Sirva la presente para hacer entrega formal de nota aclaratoria referente al Estudio de Impacto Ambiental, Categoría II, del Proyecto “**Cantera Petrosa**”, siendo el promotor la empresa “**PETRO AGREGADOS, S.A. (PETROSA)**”, la cual se encuentra registrada en Folio N° 155690755, cuyo Director/Presidente es el Señor “**CARLOS ALLEN AROSEMENA**”, de nacionalidad panameña, con cédula de identidad personal N° **8-705-1820**.

1. En seguimiento a las Notas ETE-DI-GGAS-0635-2021 de 30 de diciembre de 2021 y **CM-12-22** de 6 de enero de 2022, las empresas ETESA y Naturgy emiten sus comentarios respecto a posibles afectaciones de la Sub Estación de Energía y la Línea de Transmisión Eléctrica existente en la zona:

IMAGEN DEL ÁREA SEGREGADA Y EL ÁREA DEL PROYECTO

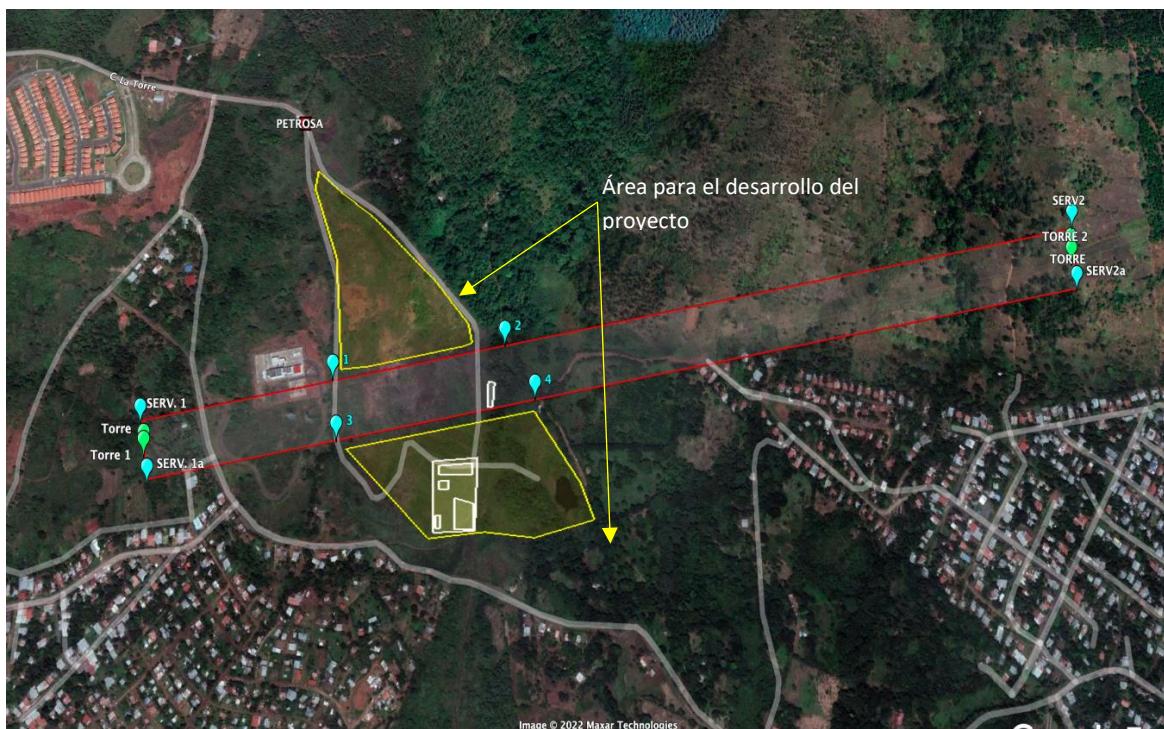
3. En referencia a la respuesta de la pregunta número uno (1) de la primera información aclaratoria, relacionada al área de influencia directa del proyecto, se requiere delimitar la superficie segregada a la Empresa de Transmisión Eléctrica, S.A. (ETESA), como servidumbre de la Línea de Transmisión 230 ICv Guasquitas-Veladero-Llano Sánchez-

Panamá II, específicamente circuito 12 A/13 A Panamá II-E1 Coco, considerando que, dicha Línea de Transmisión intercepta el proyecto en análisis, estableciendo restricciones de uso sobre los predios de dicha servidumbre. Por lo que, debe presentar:

- a. Coordenadas de la superficie segregada a la Empresa de Transmisión Eléctrica, S.A e indicar el área de desarrollo del proyecto (desglose de las superficies).

En respuesta al punto 3., de la ampliación solicitada según nota DEIA-DEEIA-AC-0024-0102-2022, a continuación, se detallan las coordenadas de los puntos que definen la superficie segregada a la empresa de Tranmisión Eléctrica, S.A. (ETESA), como servidumbre de la línea de transmisión 230 Kv Guasquitas-Veladero_Llano Sánchez-Panamá II, específicamente circuito 12 A/13 A Panamá II- El Coco. De igual manera se detalla la imagen donde se muestra la segregación mencionada indicando también el área de desarrollo del proyecto:

Sobre el área segregada no se realizarán trabajos de perforación y voladuras ni ninguna operación que pueda impactar o perjudicar las líneas de alta tensión que atraviesan la propiedad.

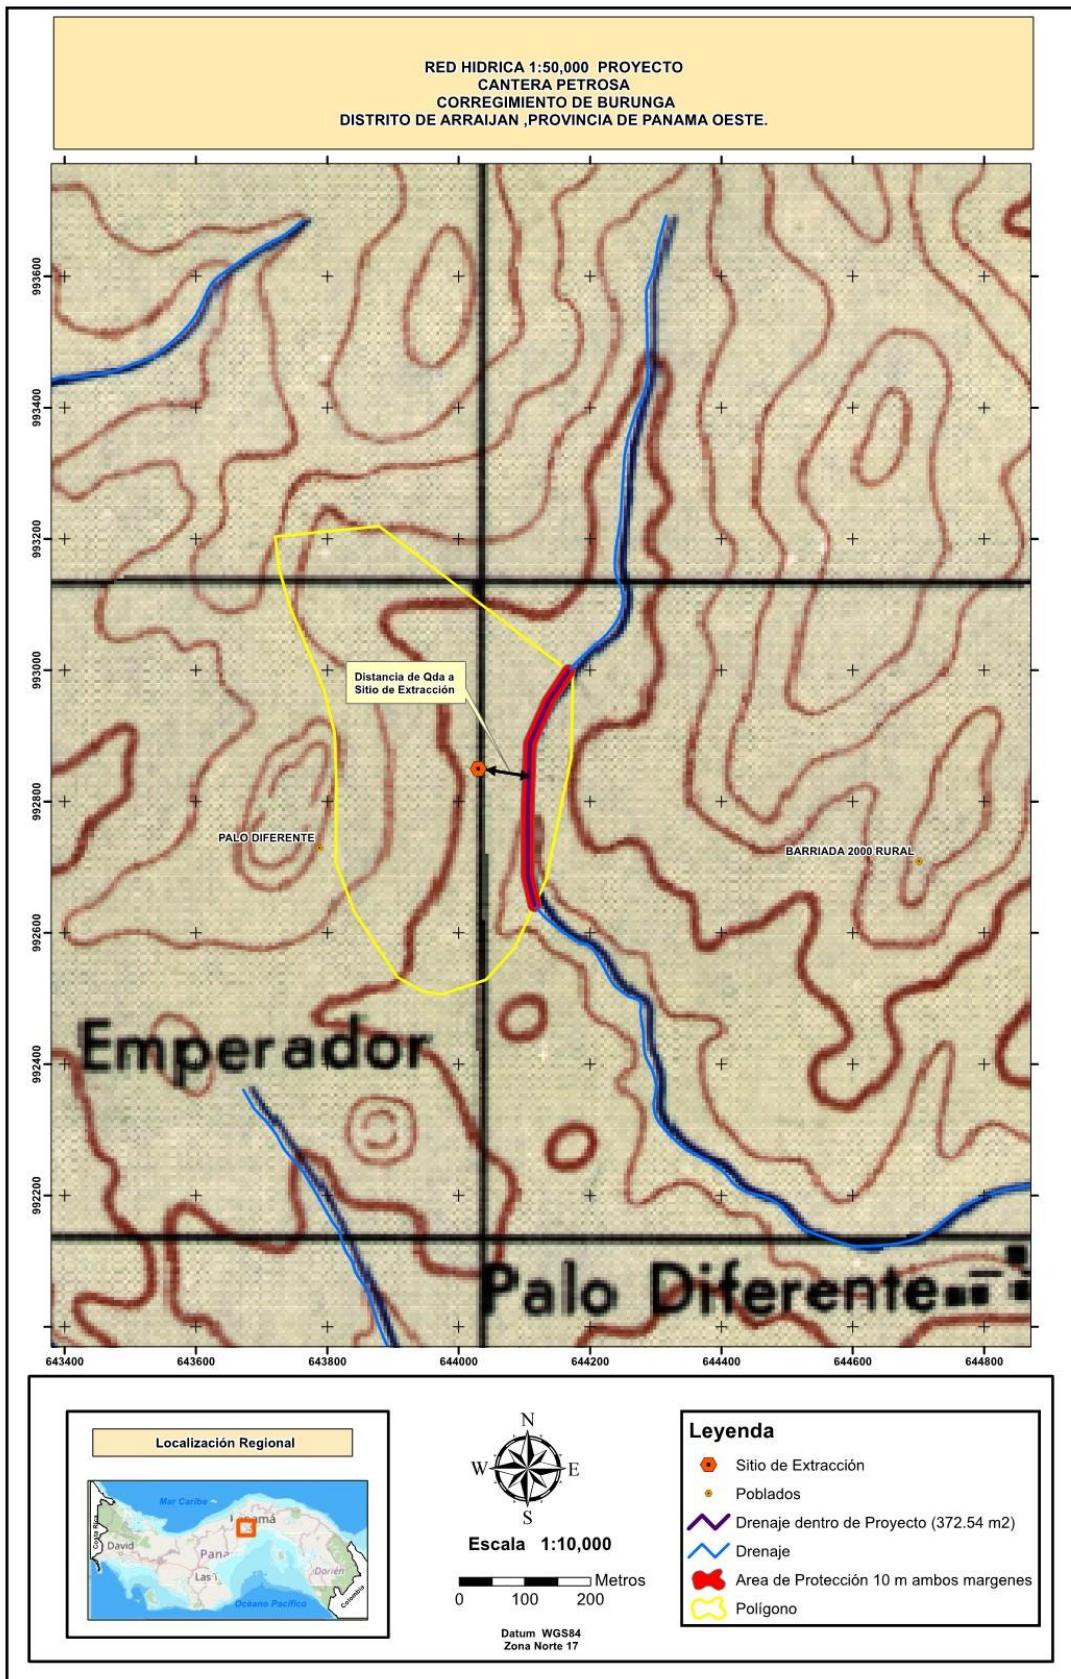
4. De acuerdo a los comentarios de la Dirección de Seguridad Hídrica mediante MEMORANDO DSH-0006-2022, se solicita .
 - a. *Presentar un mapa en donde se muestren "las quebradas circundantes" al área del proyecto, y si alguna de ellas colinda con el proyecto, se solicita marcar con coordenadas su respectiva zona de protección. - Especificar cuál es la quebrada que colinda con el proyecto... En este sentido solicitamos se aclare si el cuerpo de agua atraviesa el polígono o solo colinda con el mismo, y cualquiera que sea el caso, se solicita delimitar la zona de protección tal como lo establece el artículo 23 y 24 de la ley 1 del 3 de febrero de 1994..."*

Respuesta: Adjunto Mapa
